**ASUNTO: ALEGACIONES PROPUESTA DE PROYECTO DE PLAN  
HIDROLÓGICO 2022-2027.  
CICLO 2022-2027**

**A LA CONFEDERACIÓN HIDROGRÁFICA DEL SEGURA**

FIGURA 1. Actuaciones frente a inundaciones en la comarca del Campo de Cartagena-Mar Menor. CHS septiembre 2021.

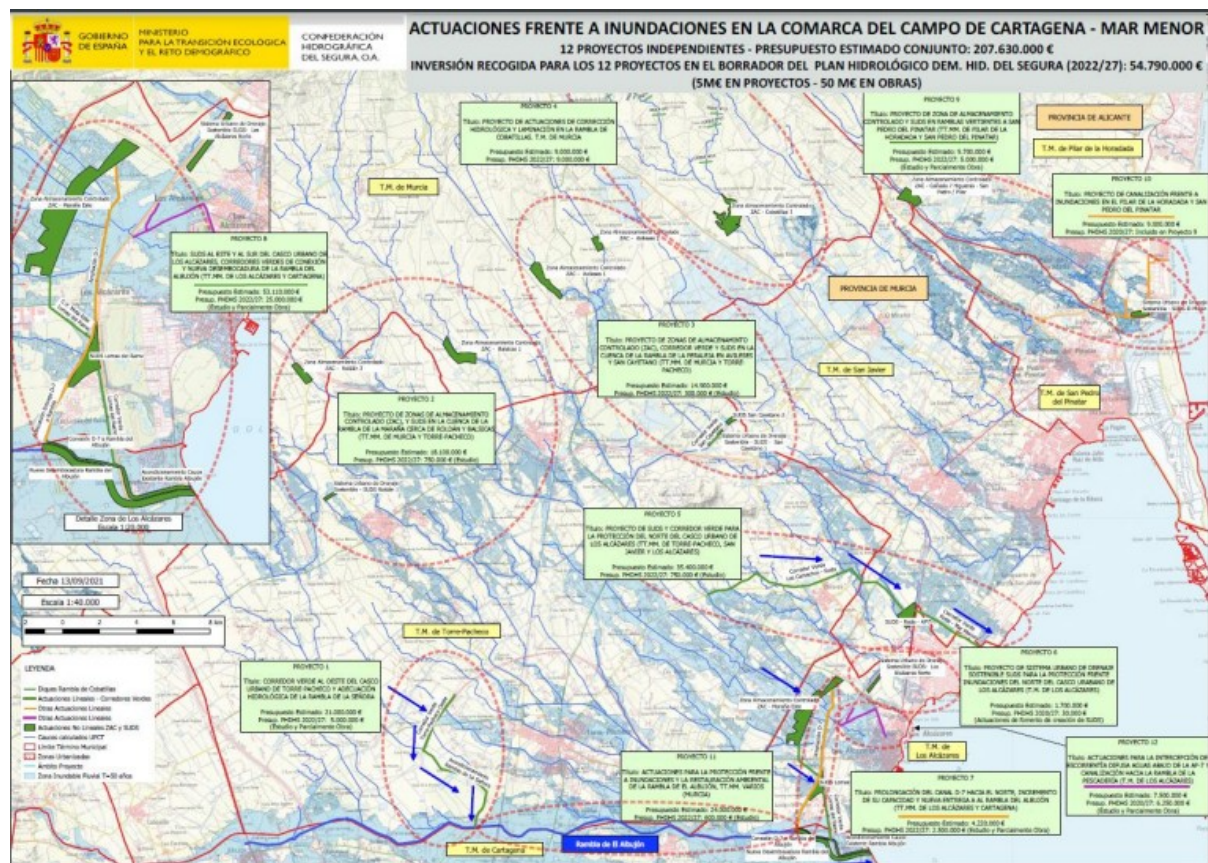
Las medidas que sobresalen son sendos “corredores verdes” para la protección del casco urbano de Los Alcázares. Para el “corredor centro-sur” hay consignada una dotación en el PdM para su ejecución, en su caso, de 25 millones de euros. La otra medida es el denominado “corredor norte”. A esta medida, con código de medida en el Plan Hidrológico 1.816, el borrador del PGRI le adjudica 750.000 euros para el estudio de viabilidad económica, técnica y ambiental. Ha sido ya presentada en el documento resumen de la mesa territorial del Campo de Cartagena-Mar Menor con un presupuesto de ejecución de 35 millones de euros.

La medida 1895 “Estudio de viabilidad económica, técnica y ambiental y, en su caso, ejecución del Corredor Verde para la canalización de escorrentías superficiales en episodios de inundaciones, y sistemas urbanos de drenaje sostenible para la protección de las zonas centro y sur del casco urbano de Los Alcázares” corresponde a la intercepción de la zona de flujo preferente de la Rambla de La Maraña, salvo parte de los flujos desbordados de la

Figura 3-13. Plano de calados para la Rambla de El Albuji3n y la Rambla de Miranda. SNCZI

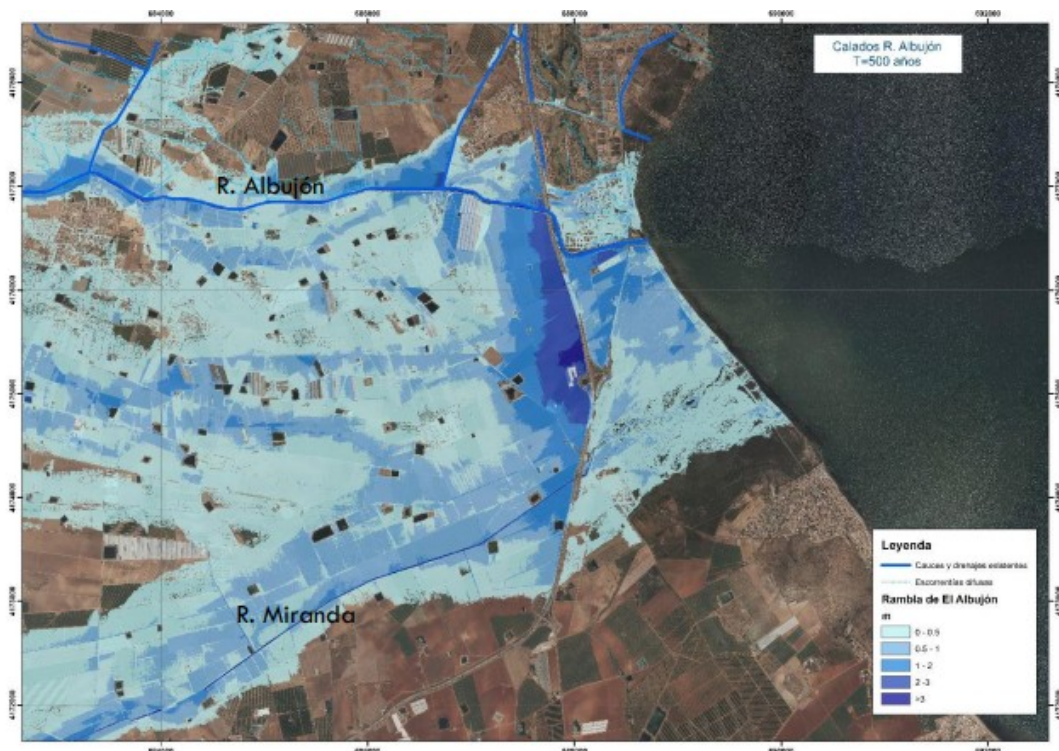
Como puede verse en la imagen anterior, se observa claramente el efecto de retenci3n que genera el talud de la autopista AP7 sobre el flujo desbordado de la Rambla de El Albuji3n y la Rambla de Miranda (m3s al sur). Este efecto de almacenamiento en la zona donde desagua el D7 alcanza calados superiores a los 2 m para el periodo de retorno de 500 a3os.

Por lo expuesto anteriormente no se alcanza a entender que, en apariencia, no se llegue a contemplar en ninguno de los casos el aumento de la inundabilidad debido al efecto que genera el talud de la AP-7 sobre las viviendas aguas arriba de ésta.
